城西小学校区通学路対策実施箇所図

城西小学校合同点検【R3.10.7(木)】

参加者：道路建設課、道路管理課、学校教育課、市民生活安全課
那覇警察署、スクールゾーン委員会、城西小学校

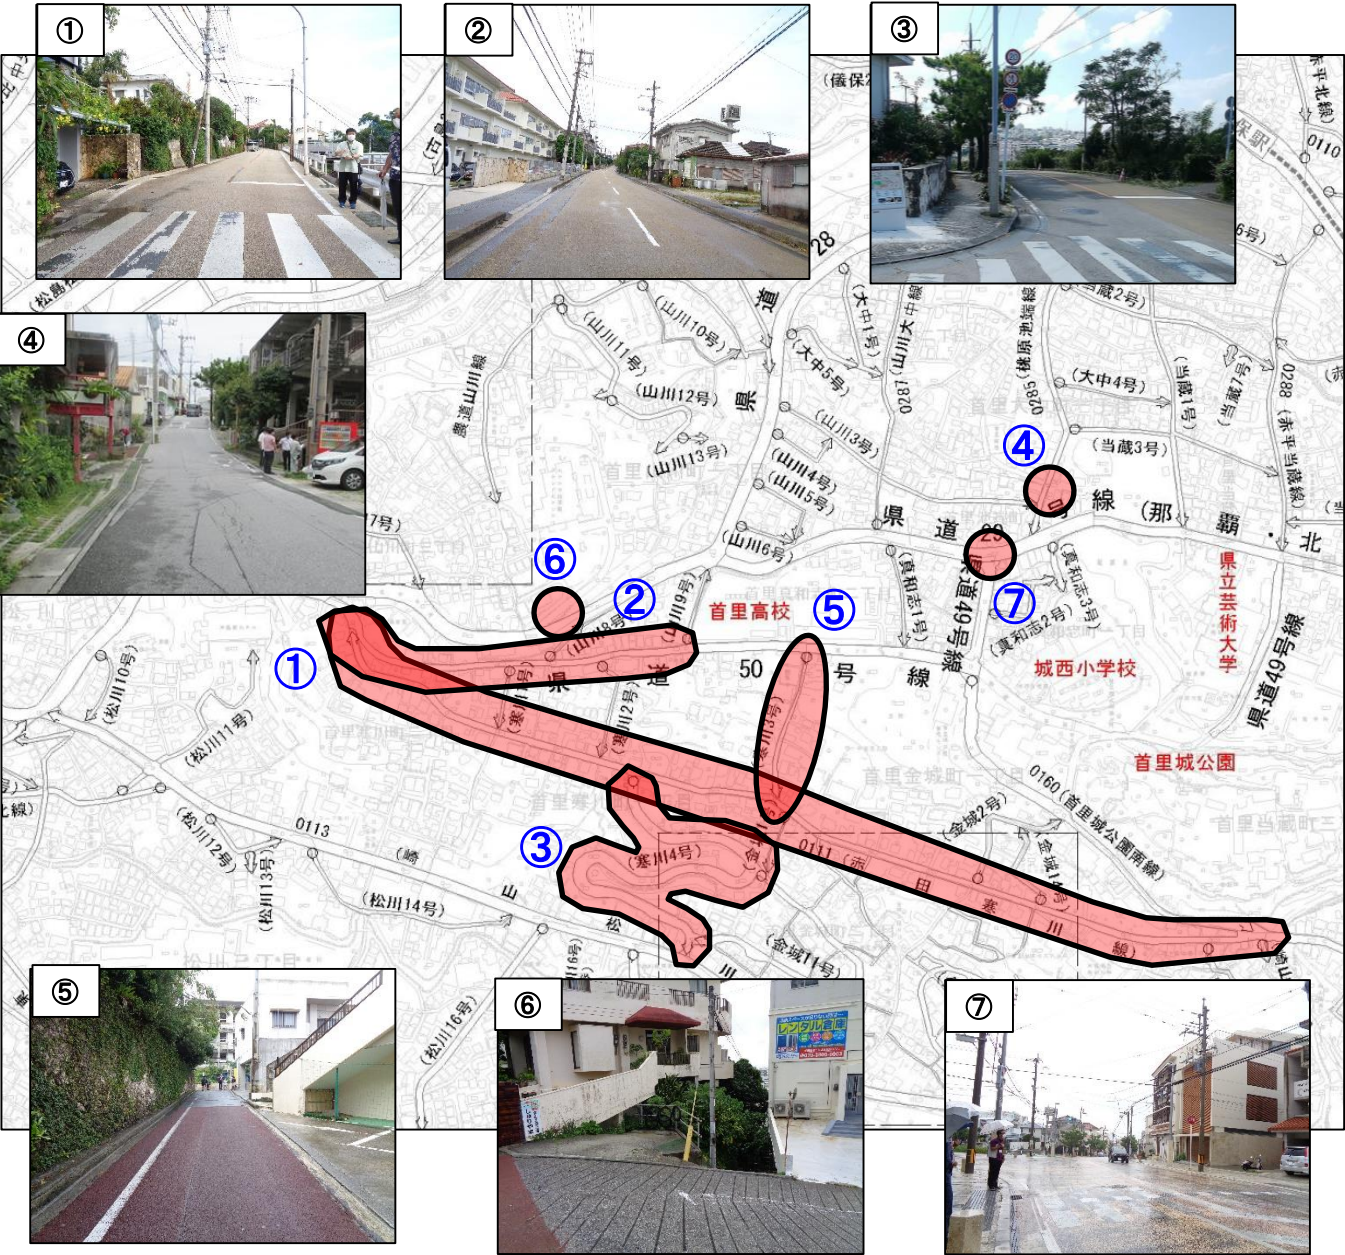
課題と対策(案)	
①	道管・道建・小学校	課題	・車の通行量が多い。(スピードを出す。歩道、ガードレールがない。)
		対策(案)	・路側帯のカラー化を検討 ・朝の立哨、安全指導
②	県道(南部土木)	課題	・歩道、ガードレールがない。
		対策(案)	中央線の抹消、外側線の設置
③	道管	課題	・カーブのところで横断するため車から見えにくい。 ・草木が多いため、車から児童が見えない。 ・車のスピードが速い。
		対策(案)	・草木の伐採
④	道管	課題	・カーブミラーが見えにくい。
		対策(案)	・カーブミラーの調整
⑤	道管・道建・小学校	課題	・車の通行量が多い。
		対策(案)	・路側帯のカラー化を検討 ・朝の立哨、安全指導
⑥	道管	課題	・横断するとき死角になっている。
		対策(案)	・階段の改良を検討 ・飛び出し防止の柵の設置を検討
⑦	警察	課題	・観光バスの右左折があり、広い交差点となっているため、車両が黄色信号で交差点に進入すると歩道が青になるタイミングと合ってしまい事故になる可能性が高い。
		対策(案)	・横断歩道の塗り直し
